PIECE 7 : MISE EN COMPATIBILITE DU PLU DE PARIS

Extension Tramway T3

Mise en compatibilité du Plan Local d'Urbanisme de Paris

Extrait de la feuille J 01 – Quai de la Gironde (19^e arrondissement)

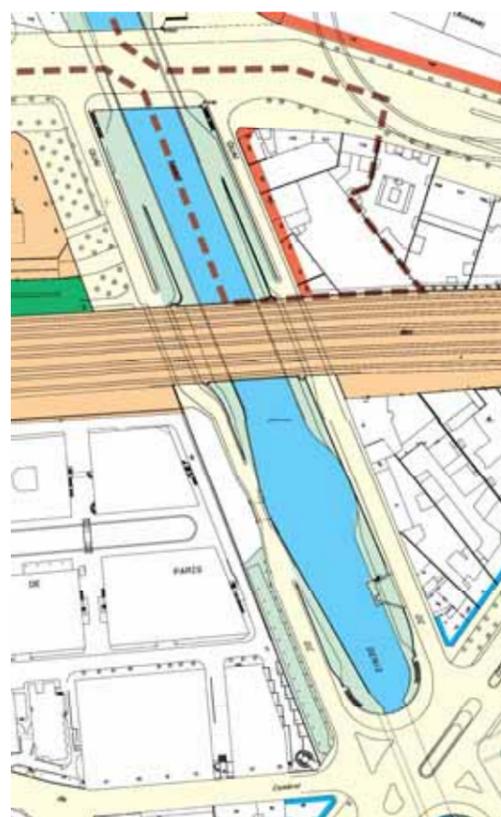
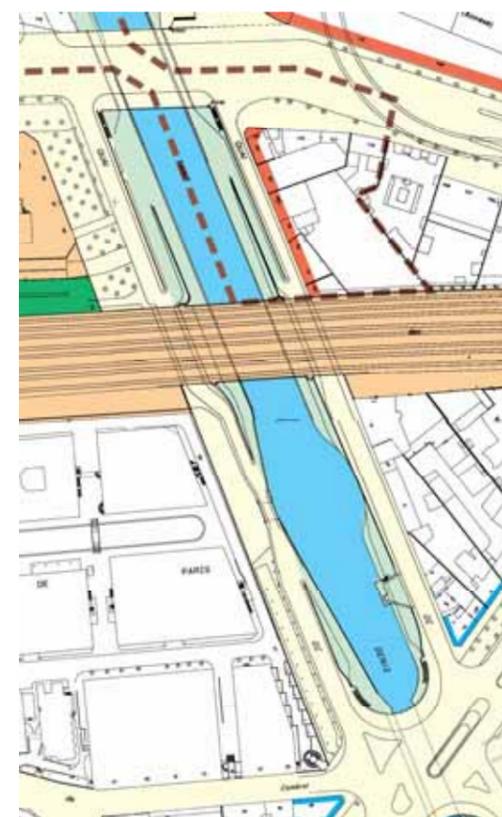
En conséquence, il paraît nécessaire d'inscrire en zone Urbaine Générale (UG) les 5 emprises susmentionnées, impactées par la plate-forme ou les aménagements de voirie liés au tramway, qui totalisent une surface de 0,5 hectare environ.

Ces emprises, ainsi que le terrain qui commande l'accès à l'ancienne darse des Magasins Généraux, (d'une superficie inférieure à 1 000 m²) et qui relèvent déjà du domaine municipal, seront indiqués en jaune clair (voie) sur l'Atlas général du PLU, conformément à leur nouvelle vocation.

**Extrait des feuilles K 11, J 12, K 12
Périmètre de localisation P T3-a et bastion de Bercy
(12^e et 13^e arrondissements)**

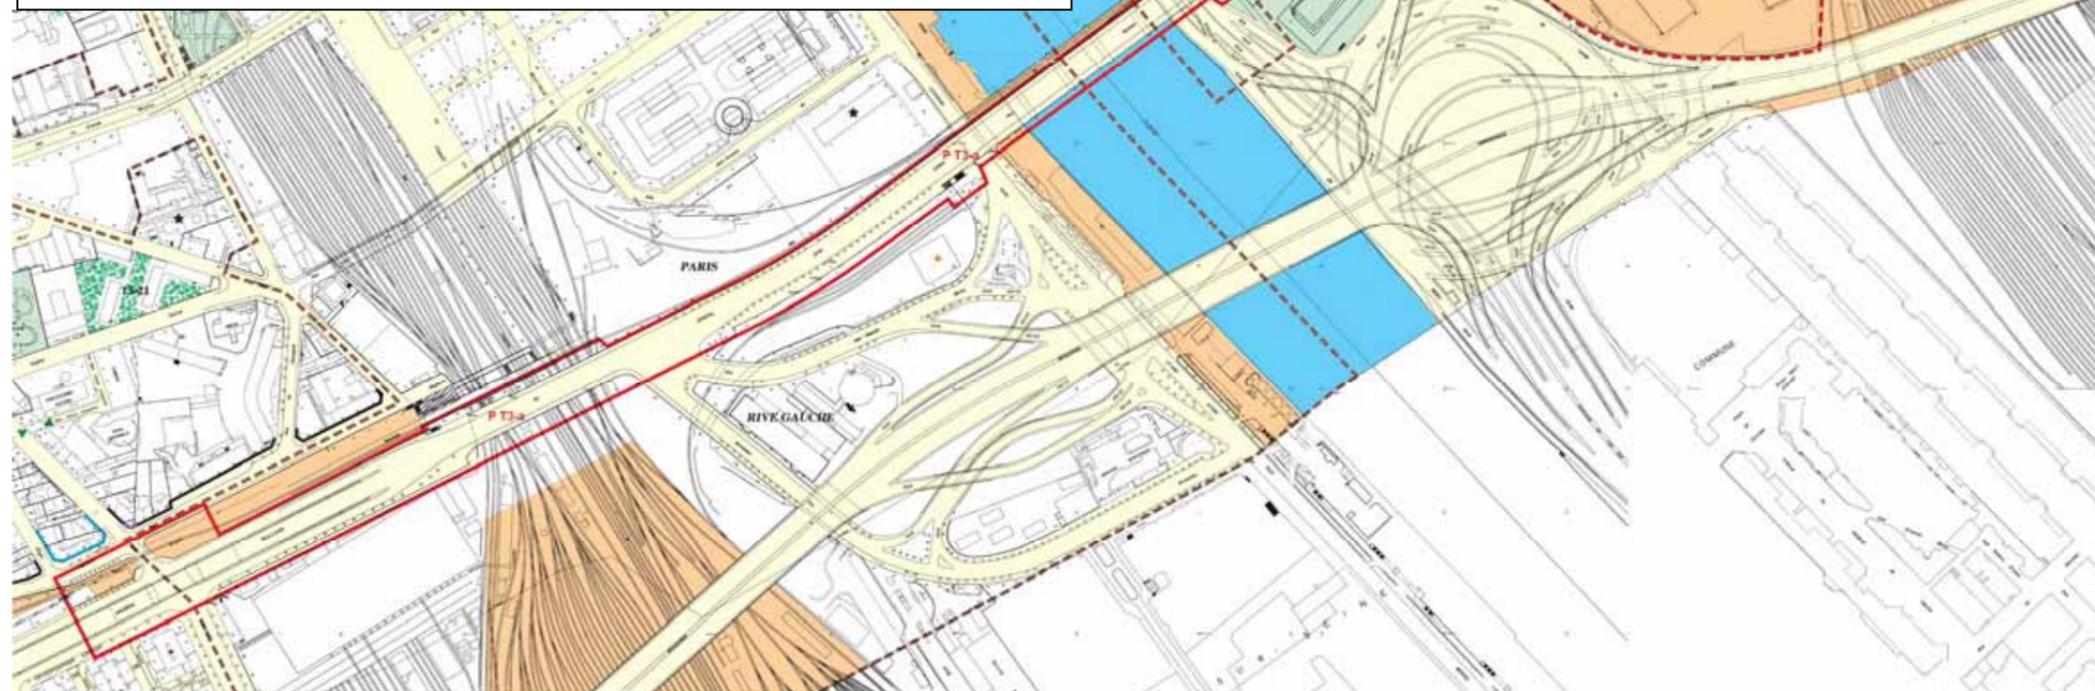
En outre, pour garantir la maîtrise foncière de l'emprise des travaux d'extension du tramway, il convient d'inscrire un périmètre de localisation de voies et d'ouvrages publics (fondé sur l'article L. 123-2c du code de l'urbanisme) englobant la voirie et la bordure des terrains sur lesquels empièteront la plate-forme du tramway et les aménagements de voirie connexes.

Ce périmètre, qui couvre trois arrondissements (12^e, 13^e et 19^e arrondissements) se décompose en deux sections : l'une de la Porte de Vitry à la Porte de Charenton, désignée par l'indicatif P T3-a et l'autre de la Porte de Pantin à la trémie Est du boulevard Macdonald, désignée par l'indicatif P T3-b. Ce périmètre de localisation permettra de réaliser les constructions, installations et ouvrages nécessaires au tramway et de s'opposer à tous travaux qui compromettraient la réalisation de ce dernier.

Extrait des feuilles K 01 et K 02 – Secteur du stade Jules Ladoumègue (19^e arrondissement)

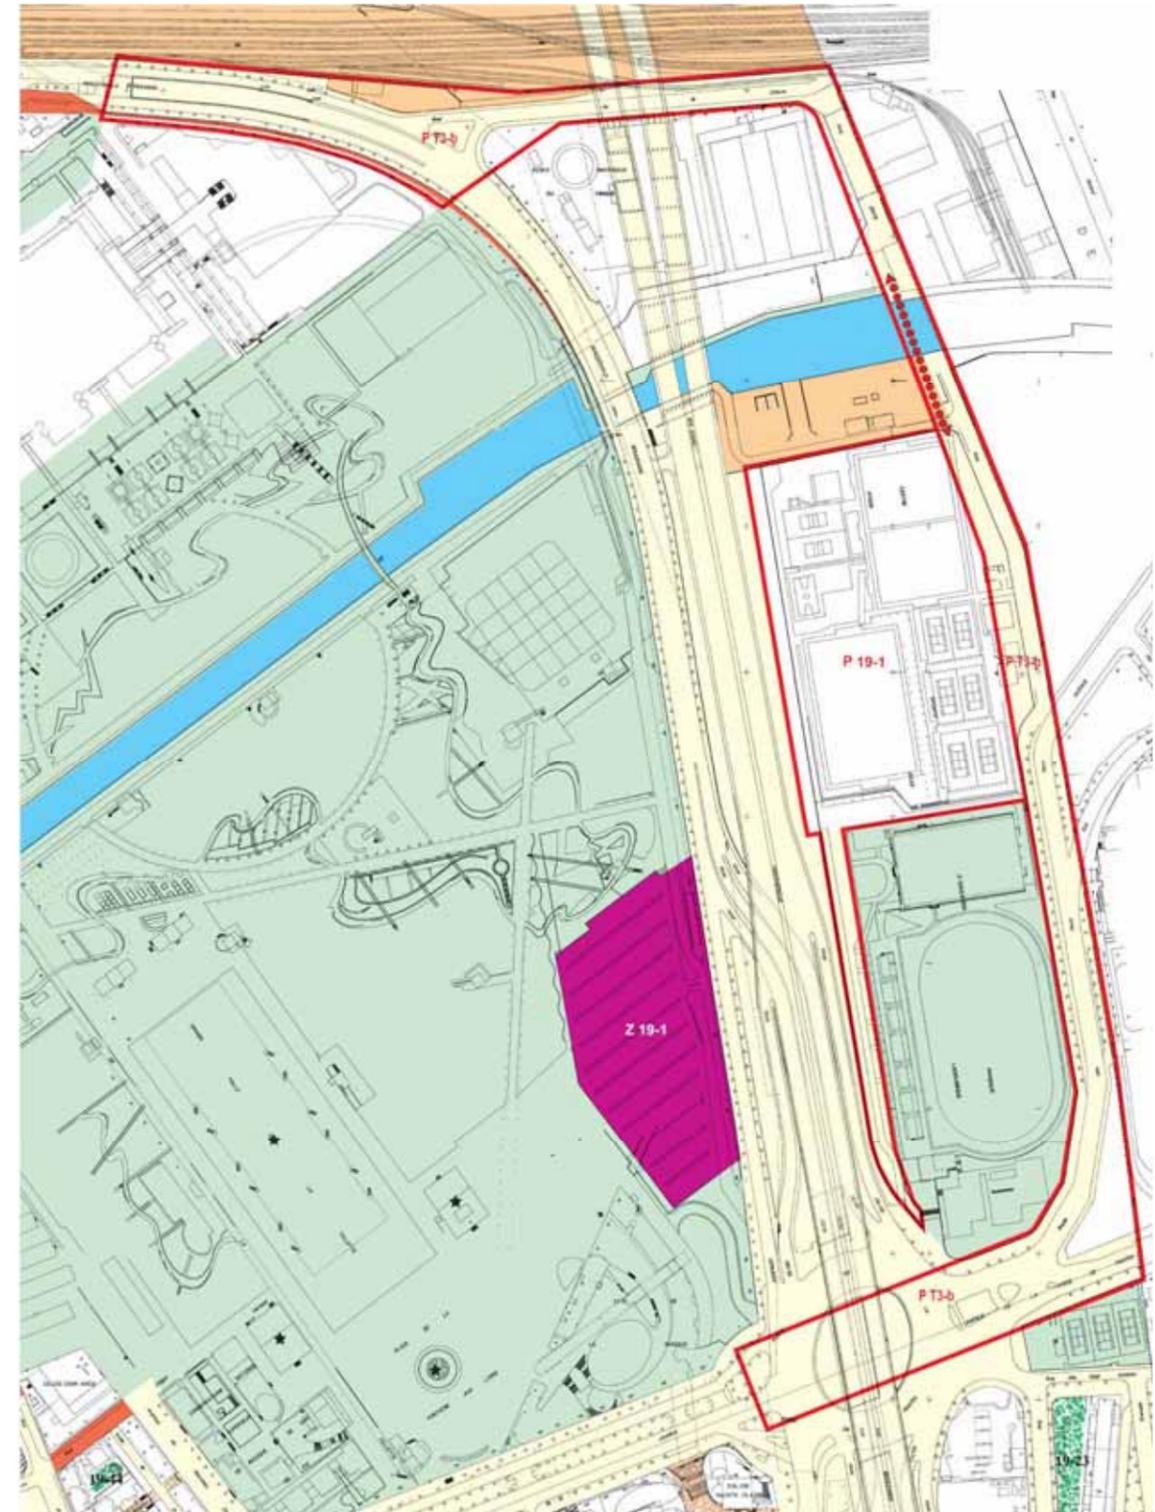
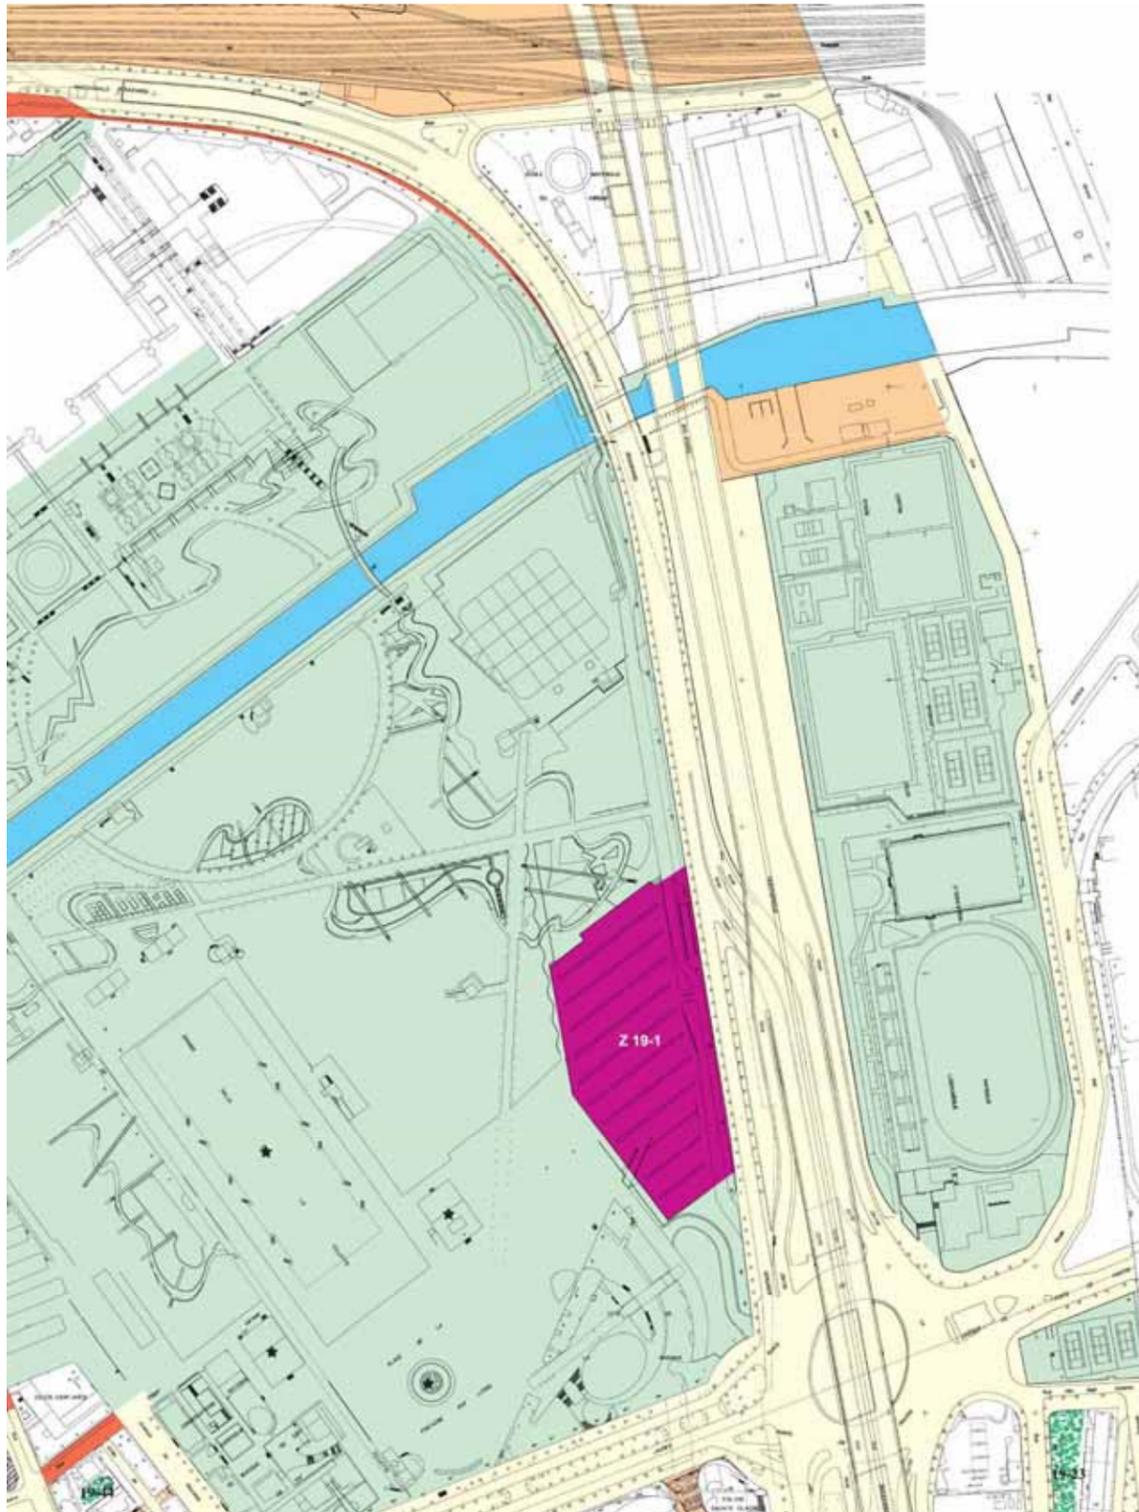
L'implantation de l'atelier-garage dans la partie Nord du stade Jules Ladoumègue nécessite que son assiette, d'environ 3,9 hectares, soit intégrée dans la zone Urbaine Générale (UG). Le dimensionnement de ce dispositif a été arrêté en tenant compte des contraintes suivantes :

La reconstitution de ce programme justifie l'inscription d'un périmètre de localisation d'équipement public sportif, sur la partie Nord du stade Jules Ladoumègue (désigné par l'indicatif P19-1).
